Mission régionale d'autorité environnementale

**Avis délibéré de la mission régionale  
d'autorité environnementale  
Hauts-de-France  
sur le projet de parc éolien « le souffle de Gargantua »  
sur les communes de Bois-lès-Pargny et de Monceau-le-Neuf-et-  
Faucouzy (02)**

**Étude d'impact version d'août 2023**

n°MRAe 2024-8190

Carte de présentation du projet (page 4 de l'étude d'impact)

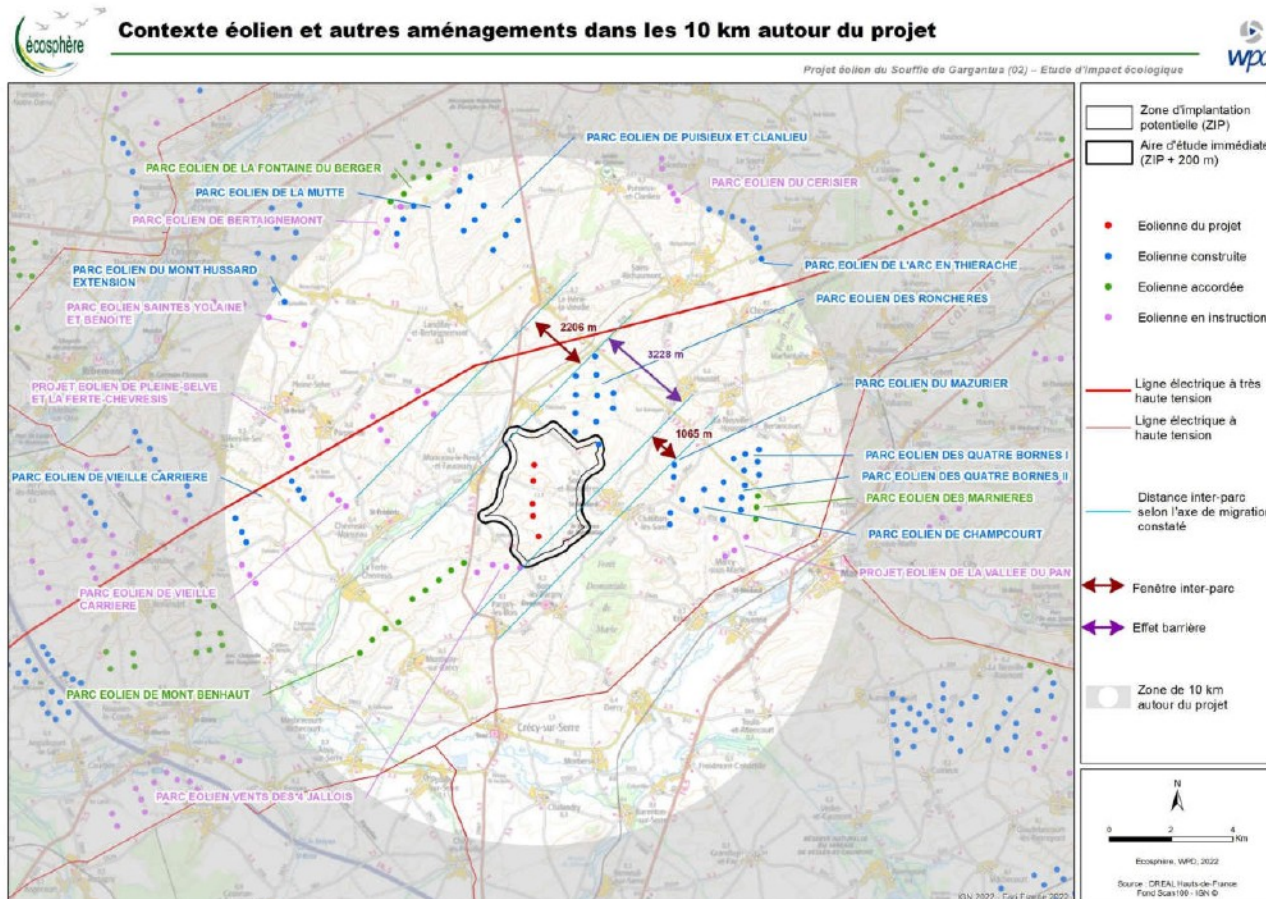
L'avis est rendu sur un projet de cinq éoliennes d'une hauteur maximale de 200 mètres en bout de pale et une garde au sol<sup>2</sup> de 50 mètres, localisées comme indiqué ci-dessous.  
En cas d'évolution défavorable de ces caractéristiques, l'étude d'impact doit être actualisée.
